গণপ্রজাতন্ত্রী বাংলাদেশ সরকার
শ্রম ও কর্মসংস্থান মন্ত্রণালয়
কলকারখানা ও প্রতিষ্ঠান পরিদর্শন অধিদপ্তর

ক্যাপ পর্যবেক্ষণের তথ্য

কারখানার নাম	লাকী স্টার এম্পায়েলমেন্ট লিঃ
ঠিকানা	141/142, Lalasarat / 71/1 West Khapara Road, Tongi, 234/4, Kachukhet
কারখানার কোড	GZP205
কালার কোড	
মূল্যায়নের ধরণ: বৈদ্যুতিক মূল্যায়ন	পর্যবেক্ষণের তারিখ: ২৬-০১-২০২৩
১. পর্যবেক্ষণ

সংযুক্তিসমূহ (৪)

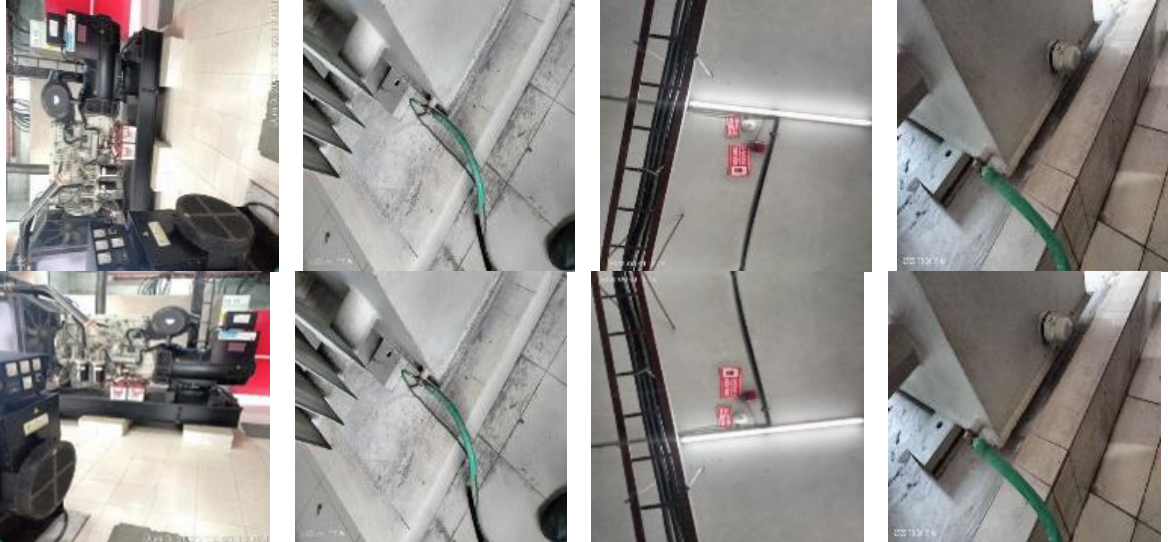
পরিদর্শন পর্যবেক্ষণ	Ensure accessibility, illumination and cross ventilation to Transformer
কাপ আইটেম ক্যাটাগরি

কার্যক্রম	We have implemented the issue
সুপারিশের তথ্যসূত্র	
কারখানার কার্যক্রম	2022-06-25 00:00:00
অগ্রাধিকার	৬ সপ্তাহ
চূড়ান্ত সময়সীমা	১১-০৭-২০২২
সংশোধিত সময়সীমা	০১-০১-১৯৭০
অগ্রগতির অবস্থা	সংশোধিত
মন্তব্য	05.10.2020: Accessibility is made sure by fire door, illumination is fine , ventilation is made by windows instead of exhaust and the room size is smaller than required as per NTPA. 25.01.2021 (CVV 2) : Accessibility, illumination and ventilation are all good but room size is smaller than the required. 03.06.2021: Accessibility, illumination and ventilation are all good but room size is smaller than the required. 01-08-2022 : Accessibility , illumination and ventilation are all good. 26-01-2023: Completed.

সংযুক্তিসমূহ (৪)

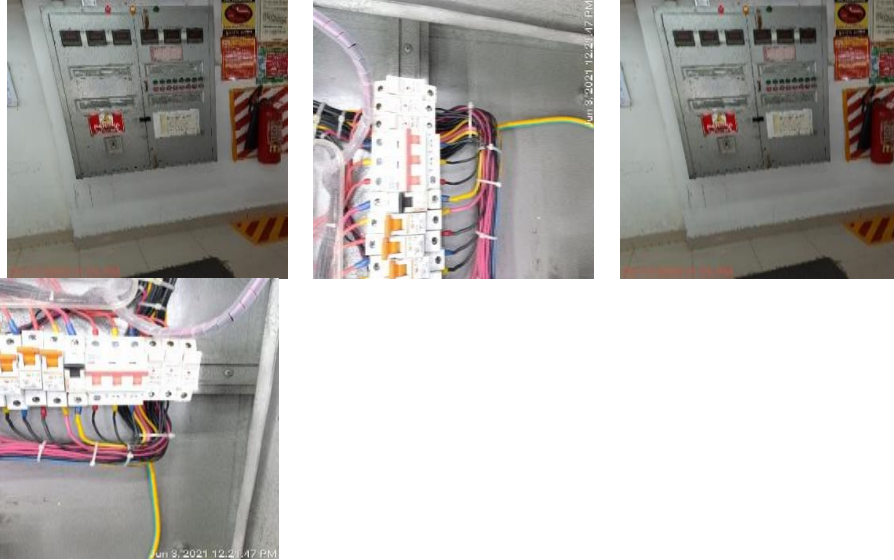
পরিদর্শন পর্যবেক্ষণ	<input type="checkbox"/> Access obstructed/barred to MDB <input type="checkbox"/> No clear identification mark on distribution board <input type="checkbox"/> Combustible materials near DB
ক্যাপ আইটেম ক্যাটাগরি

কার্যক্রম	<input type="checkbox"/> Provide clear identification mark on distribution board.
সুপারিশের তথ্যসূত্র	
কারখানার কার্যক্রম	We have implemented the issue
অগ্রাধিকার	৬ সপ্তাহ
চূড়ান্ত সময়সীমা	-
সংশোধিত সময়সীমা	০১-০১-১৯৭০
অগ্রগতির অবস্থা	সংশোধিত
মন্তব্য	05.10.2020: No access obstruction found to MDB, Distribution boards do not have clear and permanent identification marking and no Combustible materials near DB were found. 25.01.2021 (CVV2): No access obstruction found to MDB, Distribution boards do not have clear and permanent identification marking and no Combustible materials near DB were found. 03.06.2021: No access obstruction found to MDB, Distribution boards do not have clear and permanent identification marking and no Combustible materials near DB were found. 01-08-2022 :No access obstruction found to MDB, Distribution boards do not have clear and permanent identification marking and no Combustible materials near DB were found. 26-01-2023: Completed.
